# Ministero della Transizione Ecologica

Parere n. 352 del 18 ottobre 2021

<b>Progetto:</b>	<p style="text-align: center;"><i>Verifica di assoggettabilità a VIA</i></p> <p><b>Opera strategica “Asse Viario Marche-Umbria e quadrilatero di penetrazione” Intervalliva di Macerata, tratto Sforzacosta (svincolo S.S. 77) - Pieve e collegamento al capoluogo, tratto Pieve-Mattei Tratto 2: collegamento tra la località La Pieve (innesto S.P. 77) e Via Mattei in Comune di Macerata</b></p> <p style="text-align: center;"><b>ID_VIP 5739</b></p>
<b>Proponente:</b>	<b>Società Quadrilatero Marche Umbria S.p.A.</b>

Figura 7 – Stralcio PAI vigente

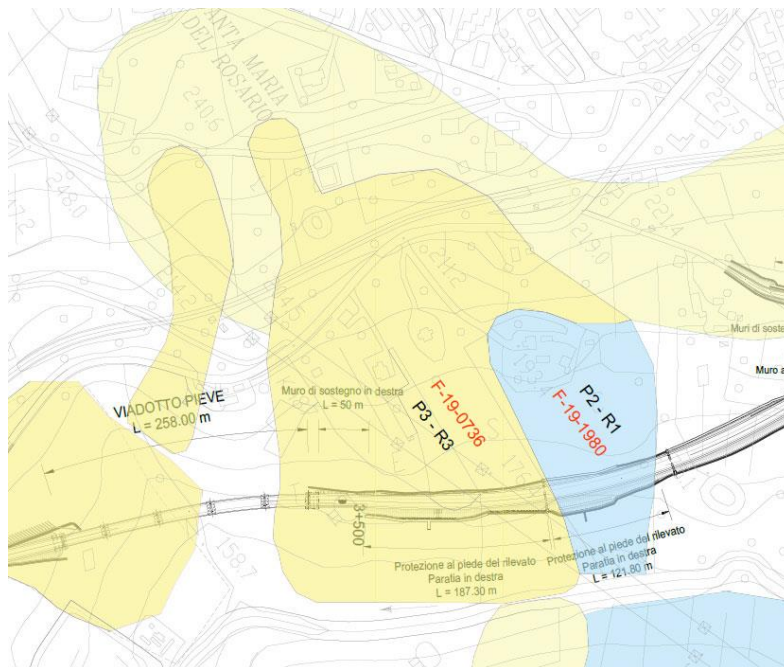
Dall'analisi delle cartografie tematiche territoriali, nella zona in oggetto, il PAI Regionale alla tavola RI52a individua due aree interessanti le opere in progetto a pericolosità P2 e P3, rispettivamente F-19-0736 (P3) e F-19-1890 (P2). Il tracciato in progetto è coinvolto nel tratto compreso tra la spalla 2 del Viadotto Pieve e il tratto in rilevato a seguire (Fig.7).

Figura 8 – Sovrapposizione PAI vigente e in corso di approvazione

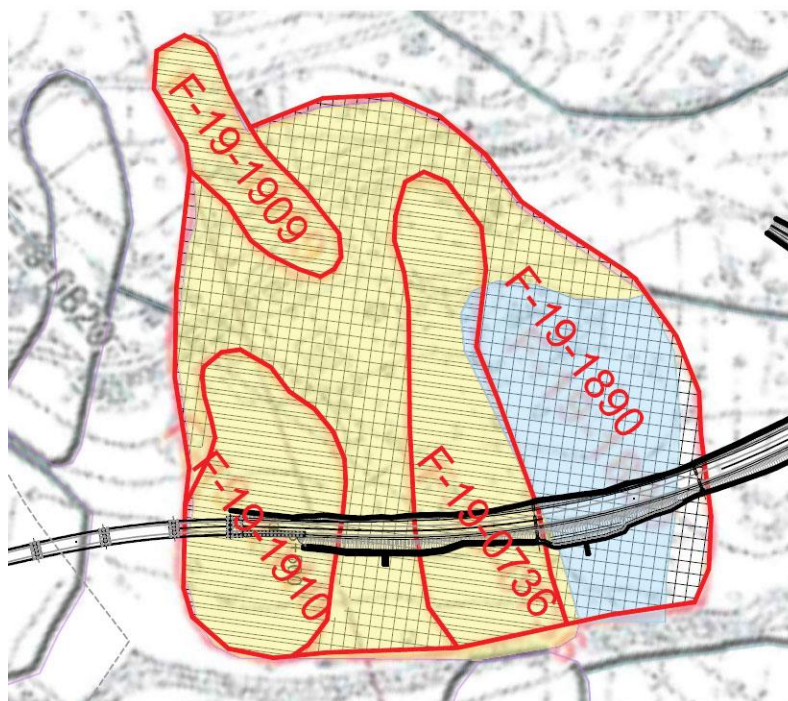
La nuova ripermimetrazione, non ancora in vigore, della quale in Fig.8 si riporta lo stralcio planimetrico reso disponibile dalla Regione Marche in occasione del tavolo tecnico del 04/03/2021 con sovrapposizione delle

aree del PAI vigente e di quello in fase di approvazione, vede in sintesi un restringimento dell'area F-19-0736 (P3), un aumento dell'area individuata come F-19-1890 (P2) e l'introduzione di due nuovi elementi F-19-1909 e F19-1910 entrambi (P3).
